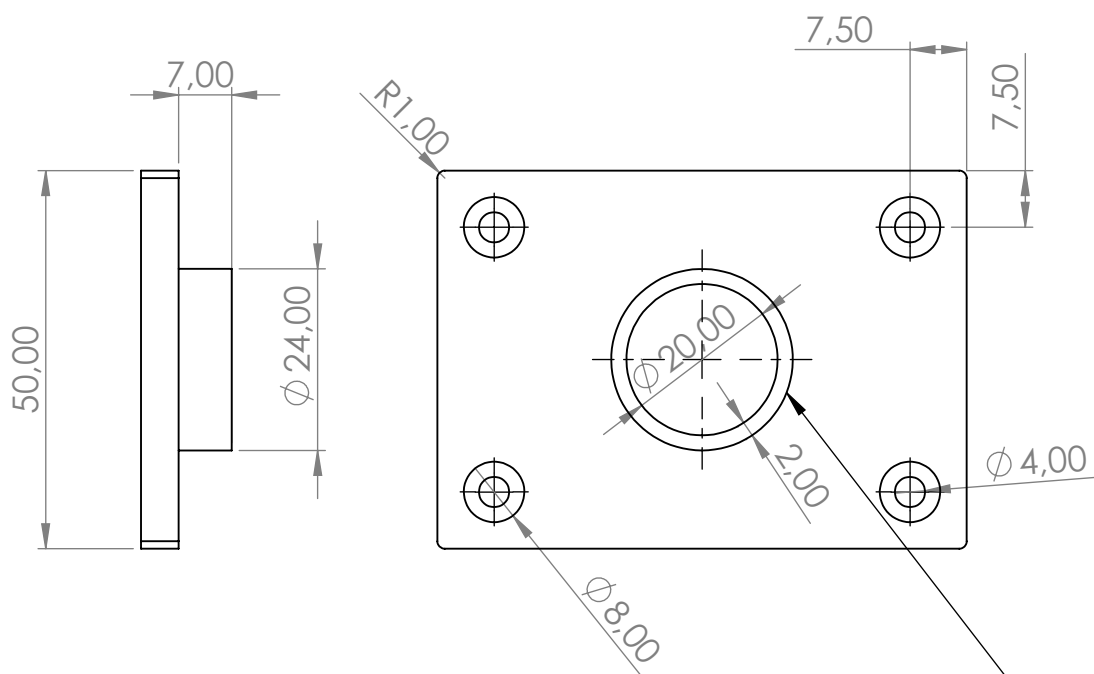
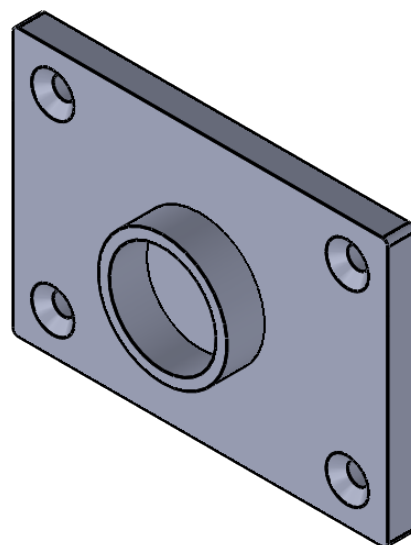
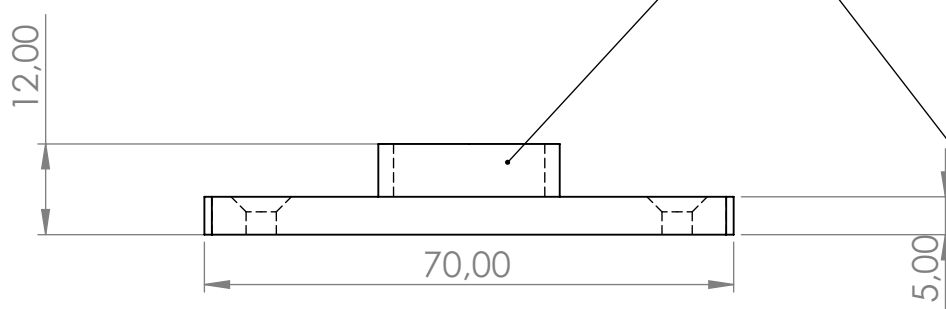
- 1 - J'ai ajusté le dessin à votre photo.
- 2 - J'ai ajusté les trous espacés de 7,5 mm de chaque coin
- 3 - J'ai fait les trous pour les boulons M4 avec des têtes coniques, mais devra être ajusté pour le montage lors de l'usinage. Sont les boulons pour le bois de pour le métal?

le trou intérieur profond 7mm aussi? ou à travers tout?

Est-il possible de faire le mur externe plus de 2mm? Plus épais sera le plus de résistance.
